Überplanung An den Wurthen an reale Verkehrsnutzung anpassen

<i>Einbringer/in</i> Fraktion BÜNDNIS 90/DIE GRÜNEN	<i>Datum</i> 08.11.2021
--	----------------------------

<i>Beratungsfolge</i> Bürgerschaft (BS)	<i>Sitzungsdatum</i> 08.11.2021	<i>Beratung</i> Ö
--	------------------------------------	----------------------

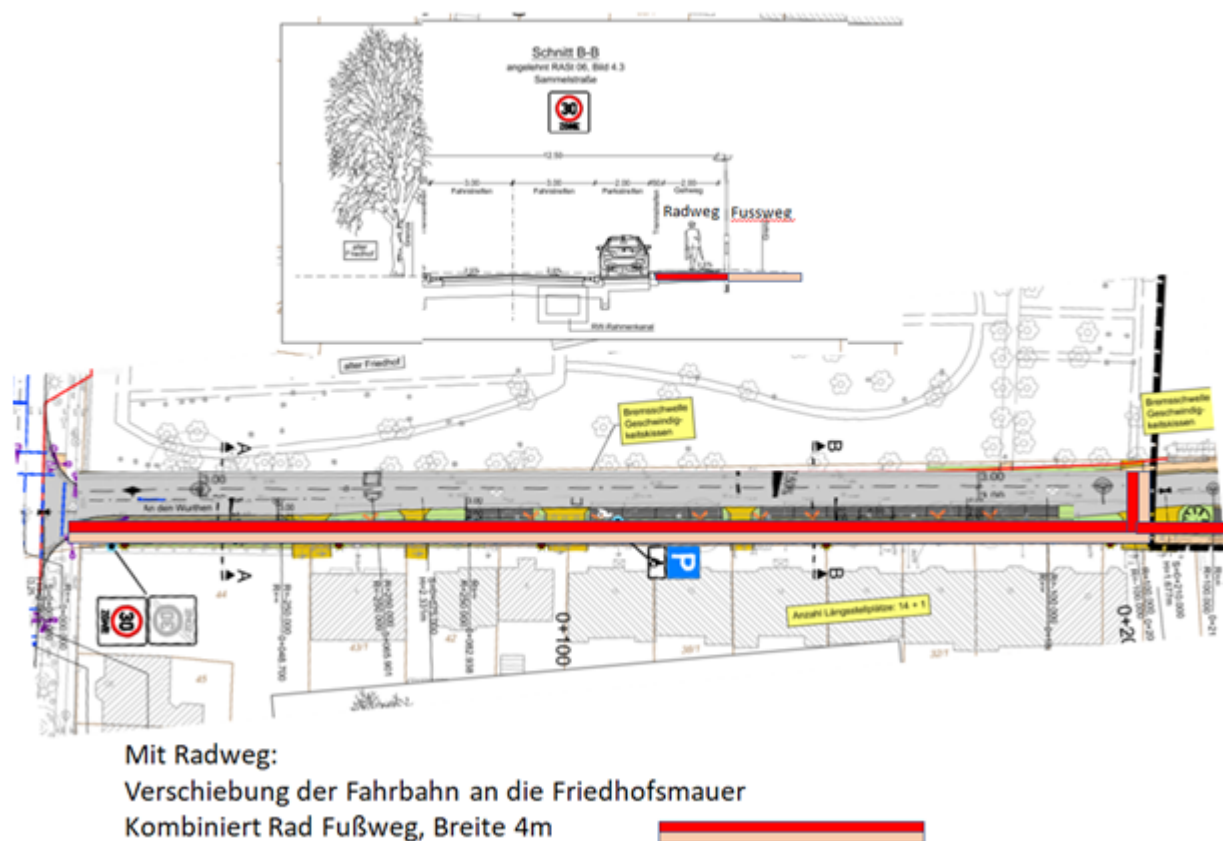
- (1) Der Oberbürgermeister wird beauftragt, bei der Planung der Sanierungsmaßnahme „An den Wurthen“ zu prüfen, ob eine Anpassung der Planung möglich ist, die eine getrennte Führung des PKW- und Radverkehrs zulässt (Vgl. Skizze Sachdarstellung).

Demgegenüber nimmt die Fahrbahn in den betreffenden Planungen (Variante 4, Schnitt A und B) bei jeweils ca. 12 m Breite 50% des Raums ein. Im Abschnitt C ist der Fahrbahnanteil an der Gesamtbreite 37,5%. In Schnitt B und C kommen zusätzlich 2 m (17%) bzw. 5 m (31%) für die Bereitstellung von Parkraum hinzu, sodass sich der vom MIV genutzte Raum in Abschnitt A,B und C letztlich auf 50%, 64% und 69% aufsummieren.

Für Gehwege werden in den Abschnitten A, B und C etwa 4m, 3,5m und 3,5m geplant, was 42%, 28% und 22% der Gesamtbreite entspricht. Für den Radverkehr gibt es keine ausgewiesenen Flächen; er teilt sich den Verkehrsraum ebenso wie der ÖPNV mit dem motorisierten Individualverkehr. Als hierbei schwächster Verkehrsteilnehmer ist auch innerhalb einer geplanten Tempo 30 Zone von Verkehrskonflikten zu Lasten des Radverkehrs auszugehen. Hierzu zählen vor allem zu enges Überholen aber auch die Missachtung von Radfahrern bei der Einhaltung von Vorfahrtsregeln und beim Ausparken durch PKW sowie Unfälle beim unachtsamen Öffnen von Autotüren (Längsparker).

Zu (1): Bis zur Einmündung des im Bebauungsplan 55 entstehenden Wohngebietes soll nach Möglichkeit eine von der Fahrbahn getrennte Verkehrsfläche geprüft werden. Dort könnten Radfahrende ohne Verpflichtung sicher an das Radwegenetz beginnend in der Wolgaster Straße angebunden werden. Voraussetzung wäre hierfür das Zusatzschild 1022-10 "Radfahrer frei". Entsprechend unserer Skizze würde hierfür der Gehweg entlang der Friedhofsmauer entfallen.
